# P R O J E K T

## BUDOWLANO-WYKONAWCZY

### Zabezpieczenia sieci teletechnicznej podczas realizacji robót konstrukcyjnych zadania

Nazwa obiektu budowlanego: Przebudowa mostu drogowego na rzece  
Wieprz w ciągu drogi powiatowej nr 3158L ul. Mostowa w  
Krasnymstawie.

**Przebudowa mostu drogowego na rzece Wieprz  
w ciągu drogi powiatowej nr 3158L, ul. Mostowa w Krasnymstawie. 1:500  
Zagospodarowanie terenu.**

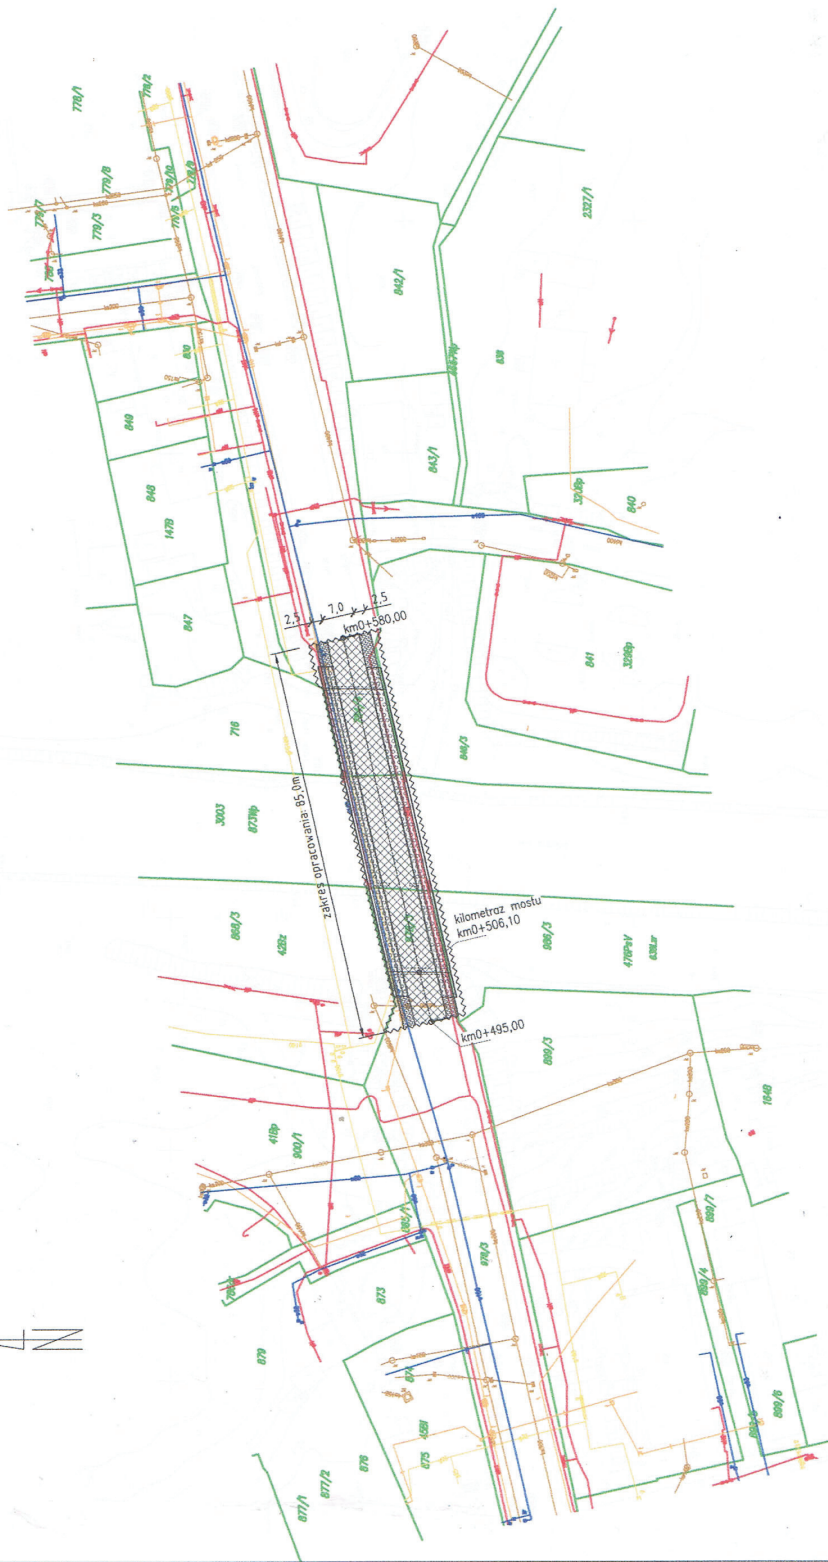
W odpowiedzi na Państwa maila z dnia 09.11.2016r. Firma Tel-Gis Services s.c. w imieniu Działu Utrzymania Infrastruktury Sieciowej Netia SA informuje, że w kanalizacji własność ORANGE która wymaga przebudowie/zabezpieczeniu biegną dwa kable światłowodowe własność Netia S.A.

1. Należy zabezpieczyć/przebudować kanalizację teletechniczną firmy ORANGE zgodnie z warunkami otrzymanymi od nich.
2. W kolidującej kanalizacji ORANGE biegną kable światłowodowe które wymagają zabezpieczenia lub przebudowy :

- kabel KRAAB003K-01 typ Z-XOTKtsd 24J (12) Telefonika biegnący w relacji obiekt KRAAB003 a mufa KRAA-MF00001 długość ok. 820.
  - kabel KRAAB003K-02 typ BDC-CK 12J (6) Fibrain biegnący w relacji obiekt KRAAB003 a a obiekt KRAAB012 długość ok. 480.

3. Jeśli zajdzie konieczność kable przebudować w całości :
  - a. Po przebudowie na kablu należy wykonać komplet pomiarów;
  - b. Rury RHDPE połączyć za pomocą złączek dopuszczonych do stosowania w Netia (np. MPJ);

- c. Przebudowane odcinki sieci podlegają odbiorowi technicznemu;
  - d. Przebudowane elementy sieci oznakować zgodnie z Normami Netii;
  - e. Przebudowę kabli należy dokonać w sposób zapewniający bezprzerwową pracę urządzeń telekomunikacyjnych;

4. Dopuszcza się wykonanie wstawki na kablu światłowodowy po uprzednim uzgodnieniu z przedstawicielem firmy Ericsson, która fizycznie opiekuje się siecią Netii (przedstawiciel Ericssona Pan Romuald Rycerz kontakt 723 195 194).
